Uhlenhorster Weg – Herbert-Weichmann-Straße

PK 31-StVB-
27.09.2017

angeordnete + vorläufige Verkehrsführung zur UHS-Beseitigung
(siehe Anordnung vom 25.09.2017 / Az. 031/8V/0591769/2017)

endgültig herzustellender baulicher Zustand

Skizze 1

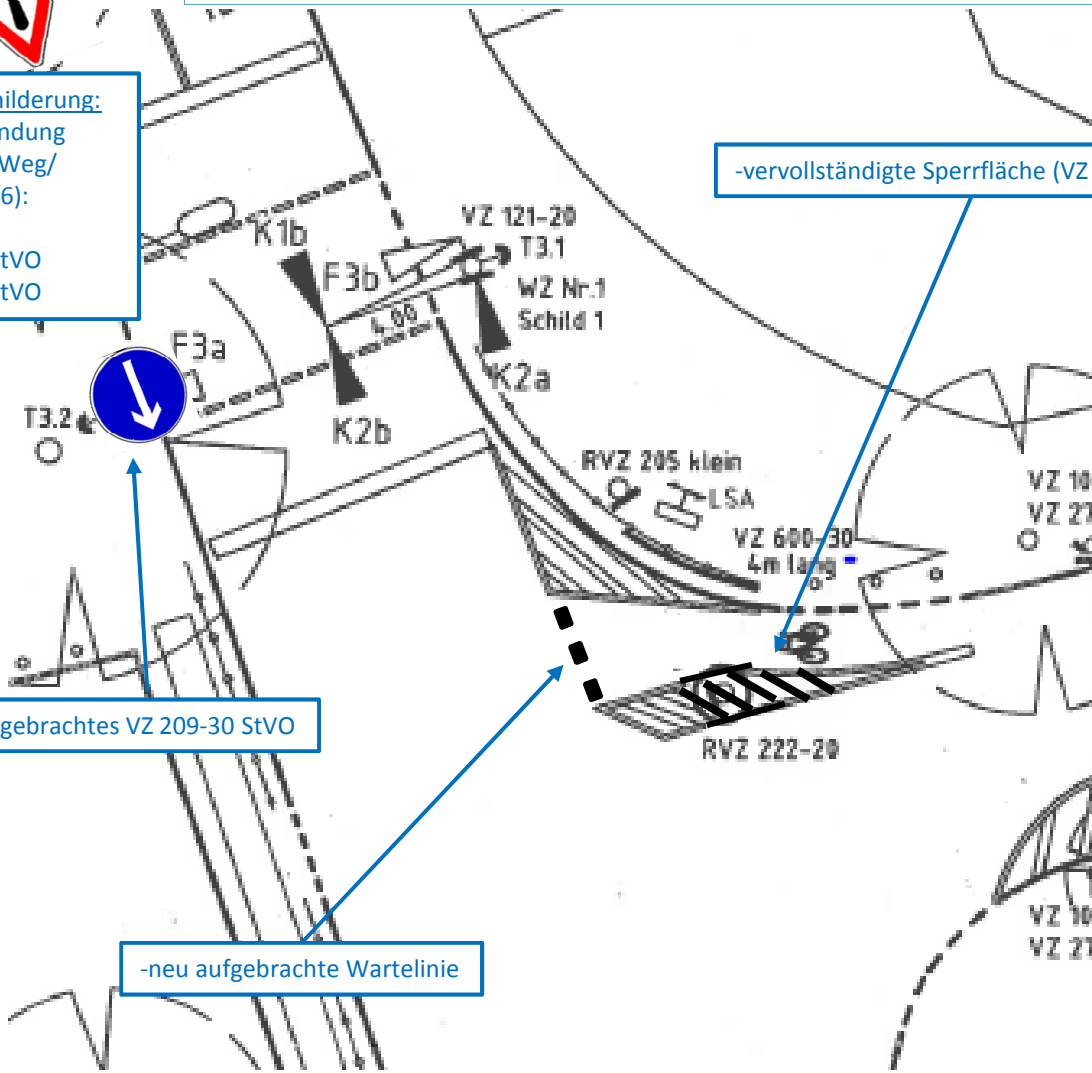
50 m
Verkehrsführung
geändert

neu angebrachte Beschilderung:
(50m vor der Einmündung
zum Uhlenhorster Weg/
ca. Höhe Nr. 2a/6):
-VZ 101 StVO
+ZZ 1008-31 StVO
+ZZ 1004-30 StVO

-vervollständigte Sperrfläche (VZ 295 StVO)

- neu angebrachtes VZ 209-30 StVO

-neu aufgebrachte Wartelinie
